Modulo per la presentazione delle osservazioni per i piani/programmi/progetti sottoposti a procedimenti di valutazione ambientale di competenza statale

ID: Codice procedura (ID_VIP/ID_MATTM):10844

Impianto per la produzione di energia elettrica da fonte eolica, costituito da 6 aerogeneratori della potenza complessiva di 37,2 MW, un sistema di accumulo da 25 MW e relative opere connesse in località "Rempillo" nel comune di Pitigliano (GR).

TESTO DELLE OSSERVAZIONI

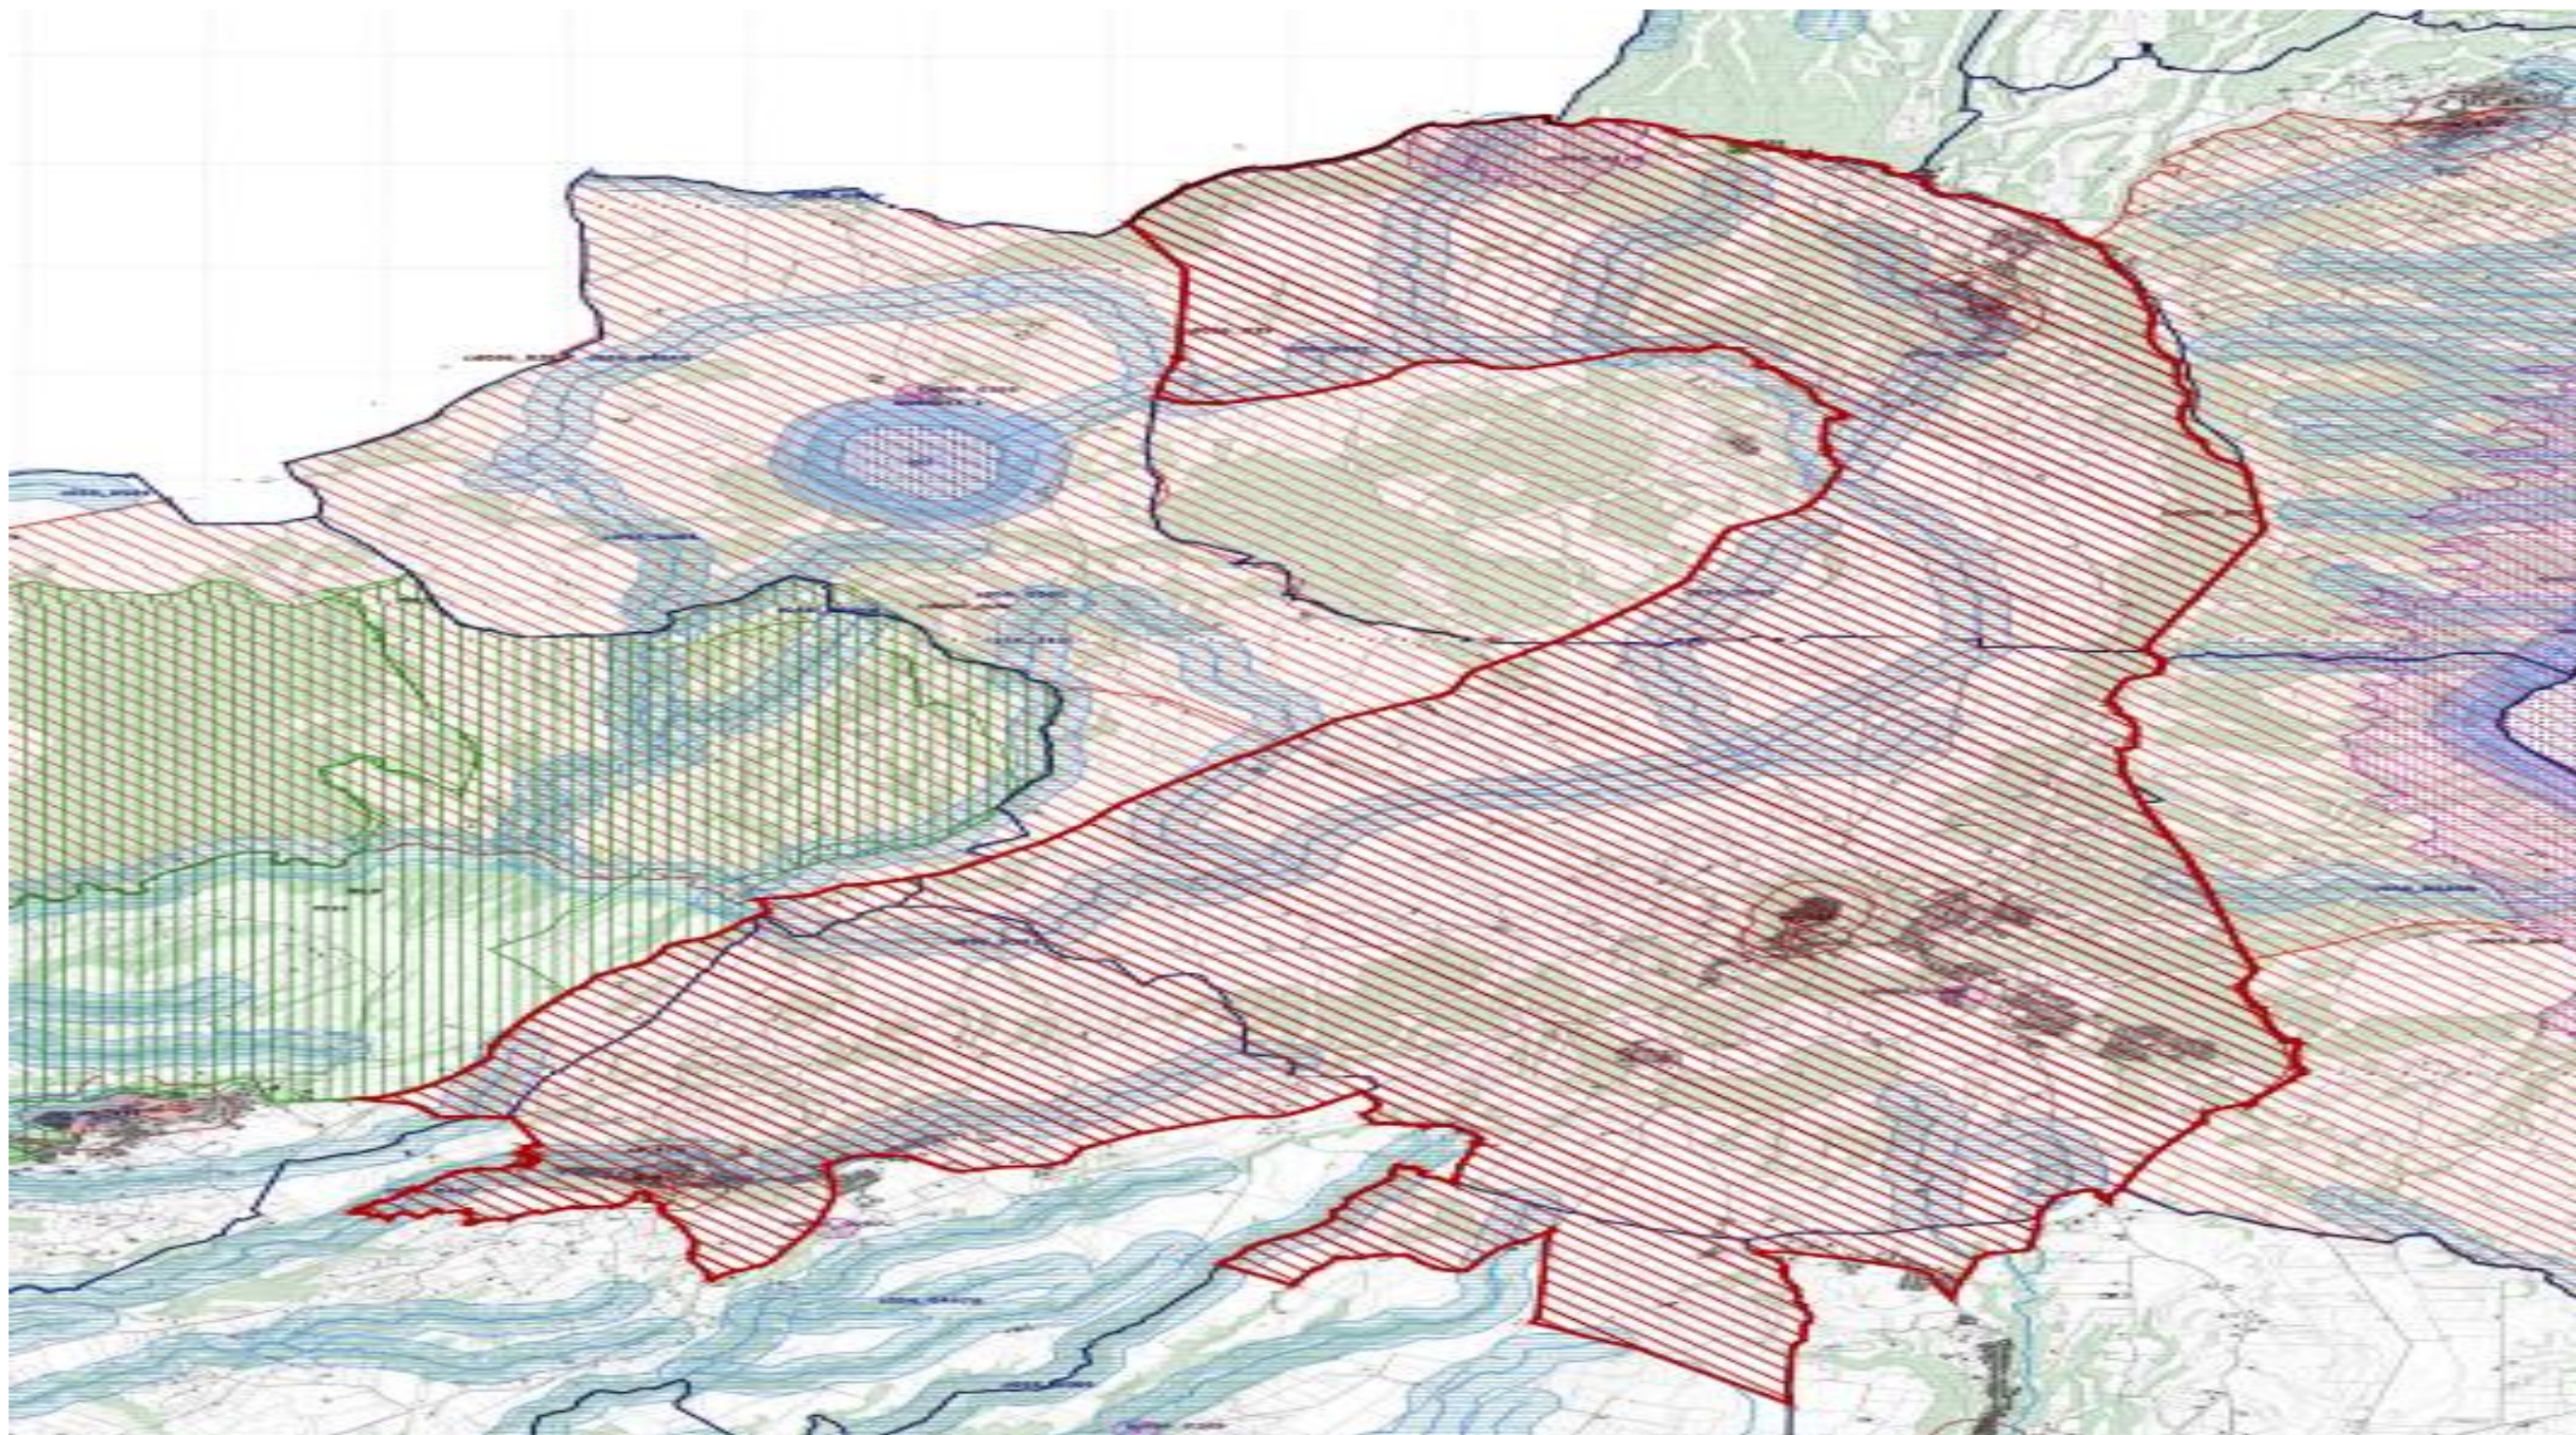
In sintesi, visti l'art. 20 comma 8 lettera c) quater del D.Lgs n 199/2021 e le Linee guida nazionali appena citate, considerato l'enorme impatto dell'impianto eolico industriale denominato "Rempillo" sulla zona paesaggistica di notevole interesse pubblico ben individuata nelle immagini n.1 e n. 2 e sui

Beni Culturali evidenziati nell'immagine n. 3 dell'Allegato alle presenti Osservazioni, per la collocazione delle pale P04 e P05 direttamente all'interno del perimetro di un'area archeologica e per gli impatti anche sull'area intermedia e vasta dei pregiati territori laziali della Tuscia settentrionale e in particolare di quelli del pitiglianese ricco di emergenze agricole, naturalistiche, storiche e archeologiche del periodo etrusco ma non solo, si chiede che venga negata l'autorizzazione all'insediamento dell'impianto eolico denominato "Rempillo".

Immagine n. 4 Situazione di saturazione da impianti FER nella provincia di Viterbo. Non sono riportati gli impianti fotovoltaici e agrivoltaici che hanno inciso per buona parte nel cumulo di impianti FER per superare già nel 2023 gli obiettivi del PNIEC assegnati alla Regione Lazio per il 20230.

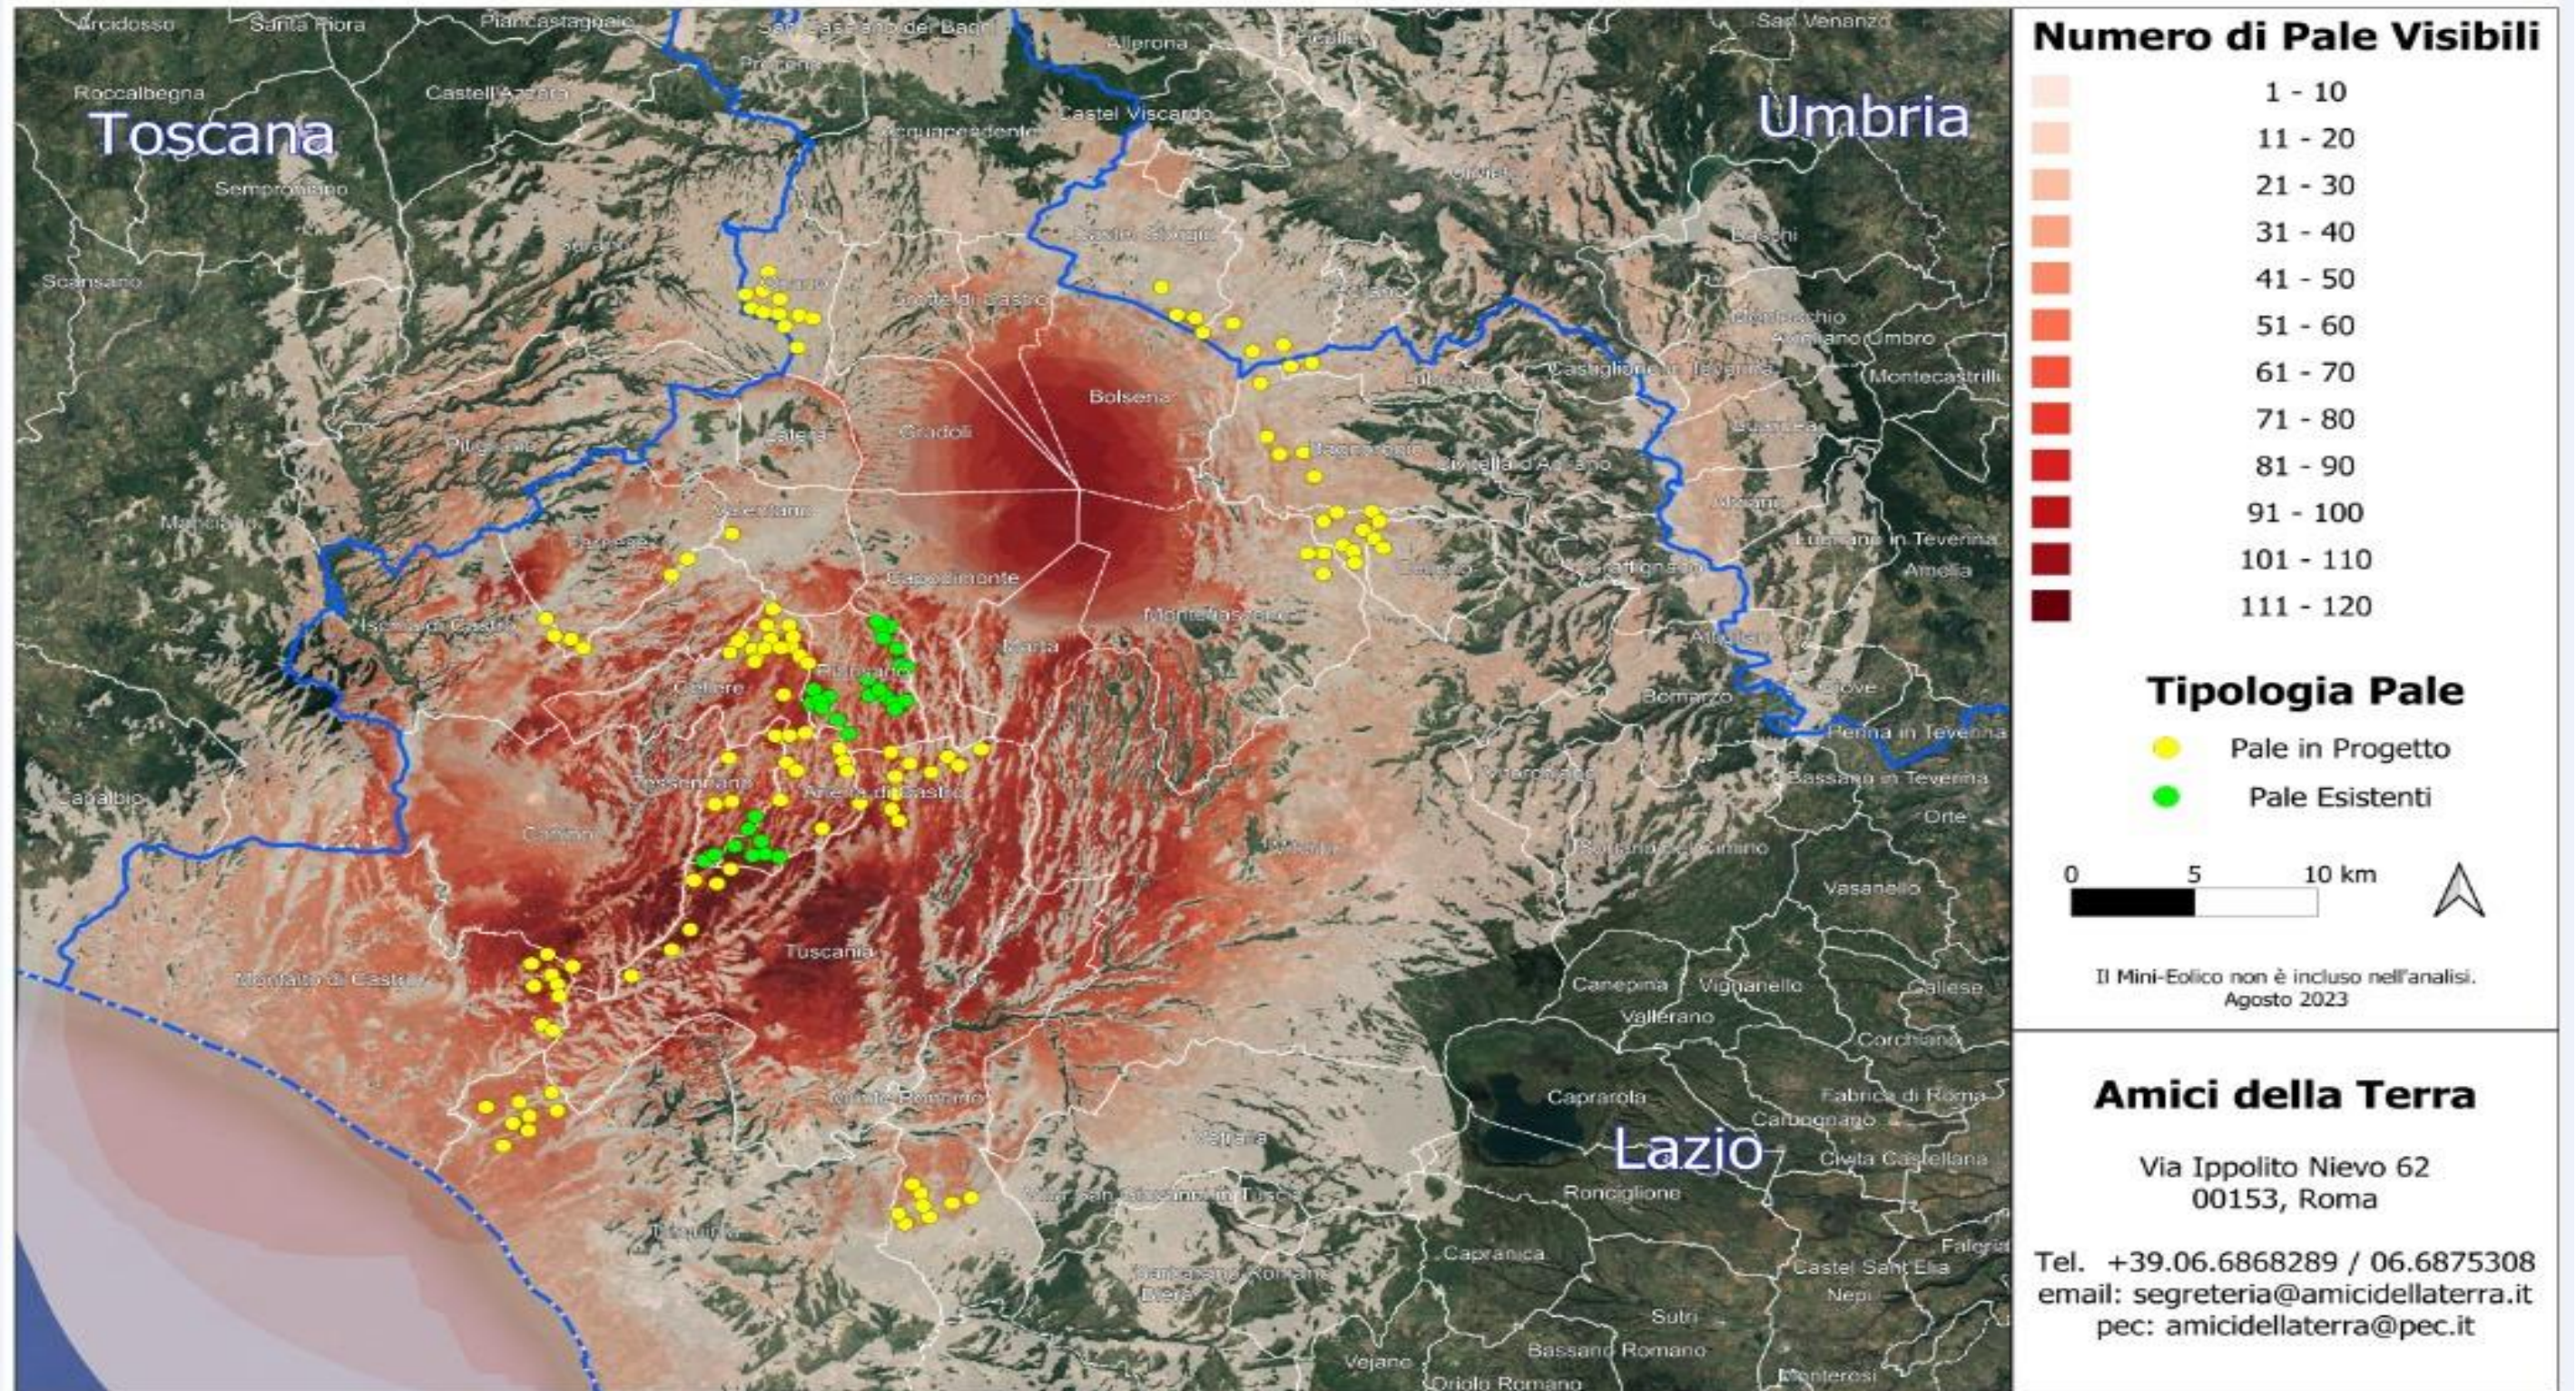
Quindi anche la Regione come Ente deputato dalla normativa nazionale a legiferare sulle aree idonee e non idonee si è espressa riguardo al fatto che abbia assolto ai doveri e alle quote stabilite dal PNIEC e in ambito regionale la provincia di Viterbo è stata quella con il più alto tasso di impianti FER tra tutte e quindi ormai satura ed il cumulo degli impianti FER installati, autorizzati e in progetto rappresenta una **elevata criticità per la sostenibilità ambientale di ulteriori eventuali iniziative.** L'impianto eolico “Rempillo” pur essendo “esterno al confine provinciale e regionale ma nelle sue immediate vicinanze (a soli 100 metri i primi due aerogeneratori) oltre ad impattare sul territorio e sulle economie di tre Comuni del Lazio (Farnese, Valentano e Latera) si trova nelle fasce di rispetto dei Beni di notevole interesse pubblico come si è evidenziate nelle Osservazioni nn. 1 e 2 e crea anche degli impatti negativi anche sui beni naturalistici come verrà dettagliato nell'Osservazione n. 4. Inoltre andrebbe a sommarsi al già enorme cumulo di impianti eolici e fotovoltaici e geotermici che già creano una elevata criticità ambientale nella provincia di Viterbo e interferiscono anche con il territorio toscano come si può vedere dalle immagini nn. 4 e 5

dell'Allegato Report Fotografico n. 1.
